ESTUDIO DE IDENTIFICACIÓN DE PELIGROS Y PROBLEMAS OPERACIONALES (HAZOP)

“ACTUALIZACIÓN INGENIERÍA BÁSICA TREN III EPF”

DOCUMENTO: IDENTIFICACIÓN DE PELIGROS Y PROBLEMAS OPERACIONALES (HAZOP)

PROYECTO: "ACTUALIZACIÓN INGENIERÍA BÁSICA TREN III EPF"

SK-E48880C
HEAT EXCHANGER CRUDE/STEAM SKIDS

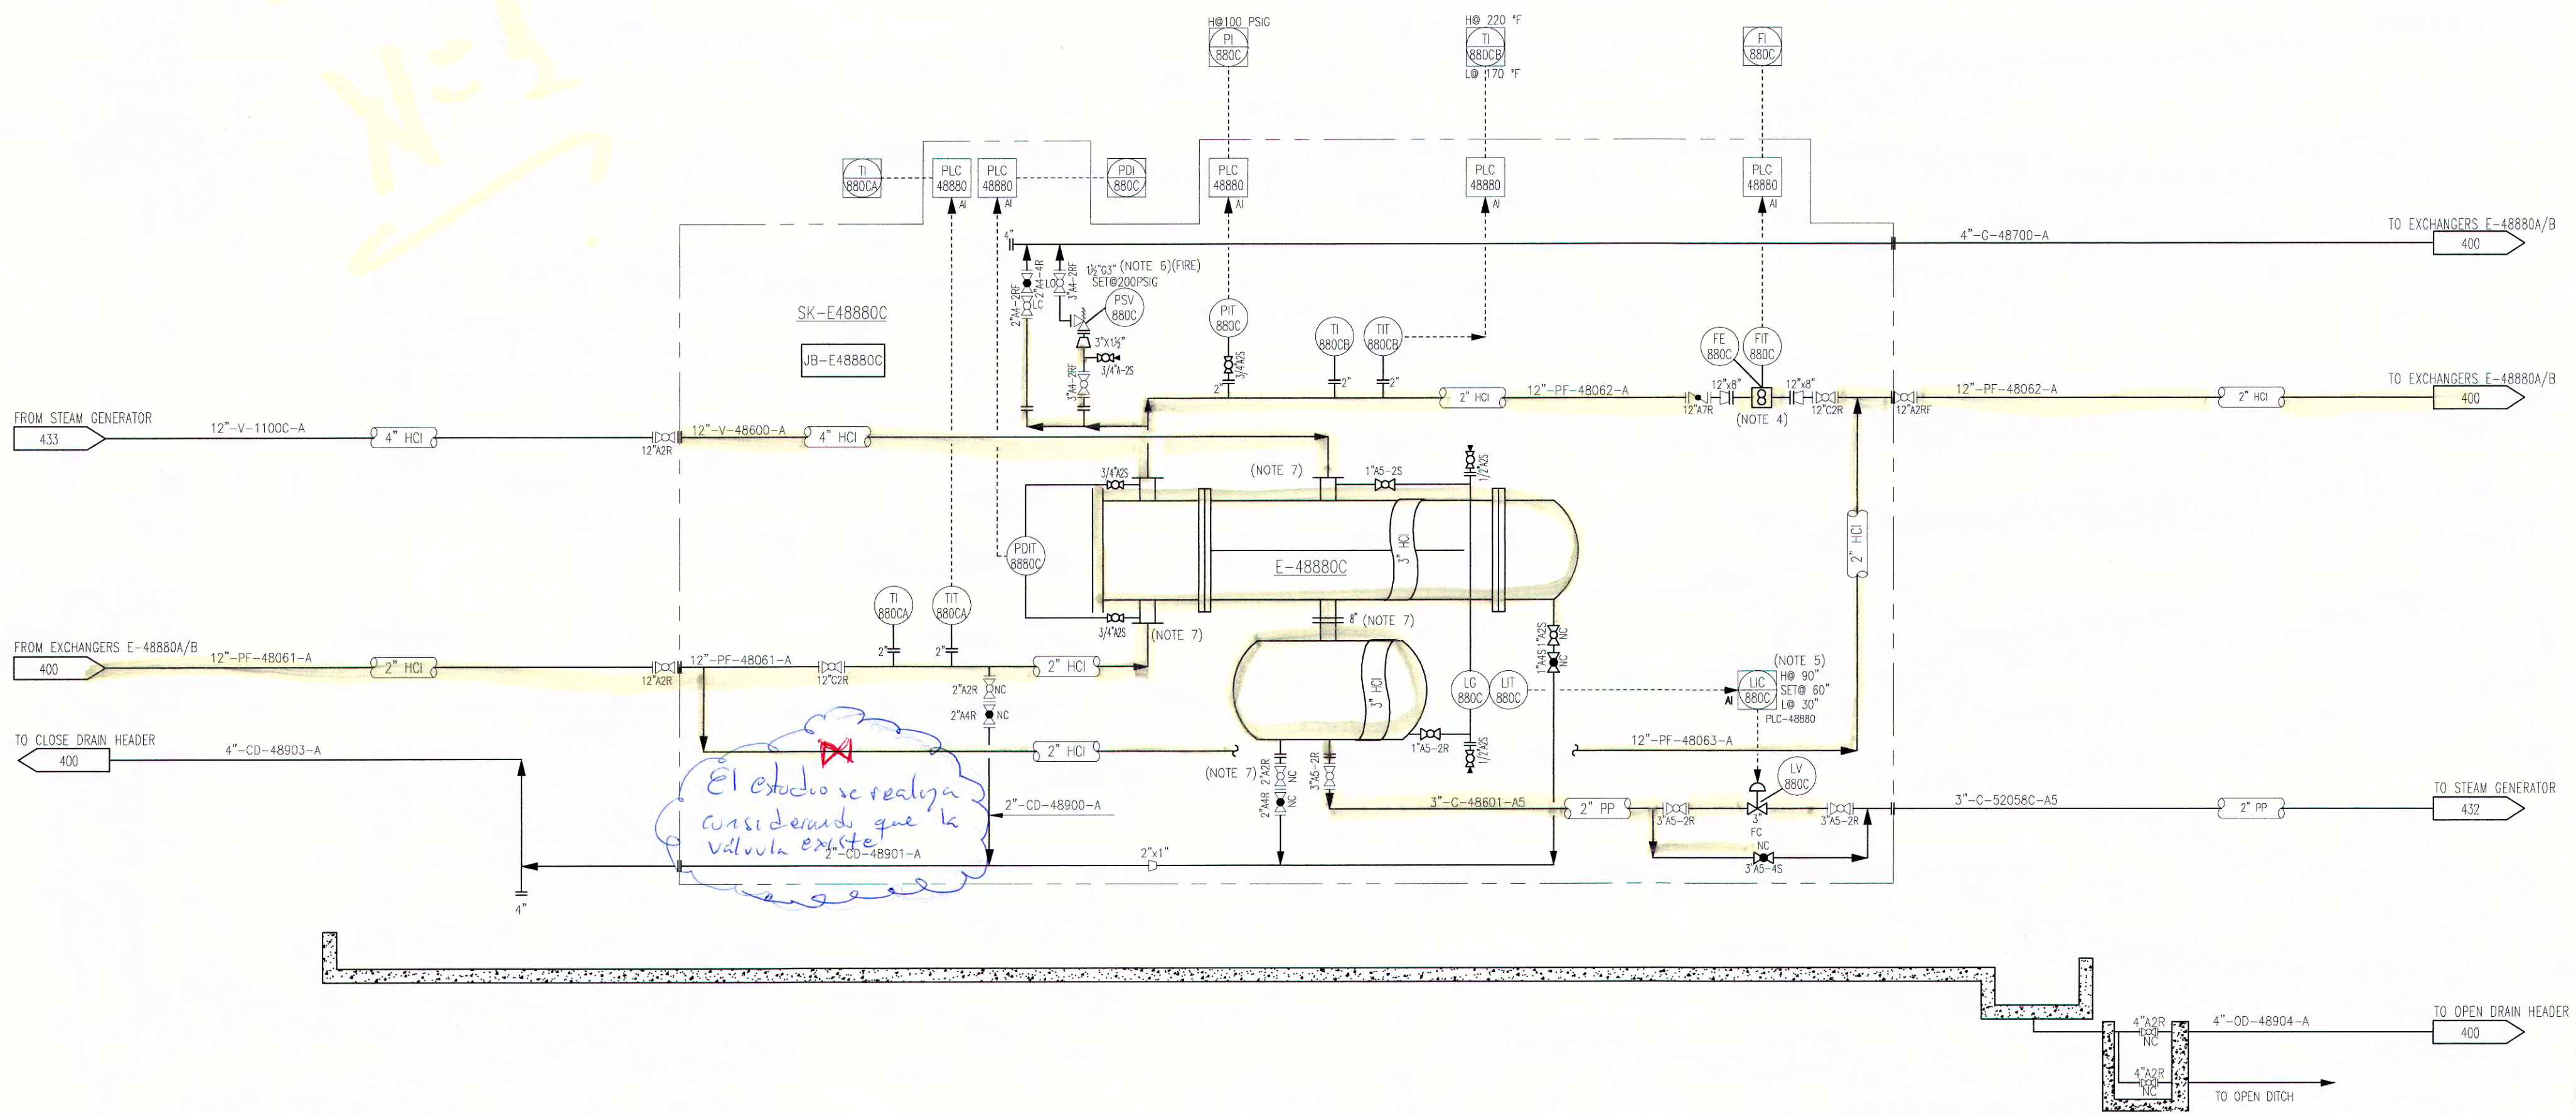
El estudio se realiza
considerando que la
válvula existe
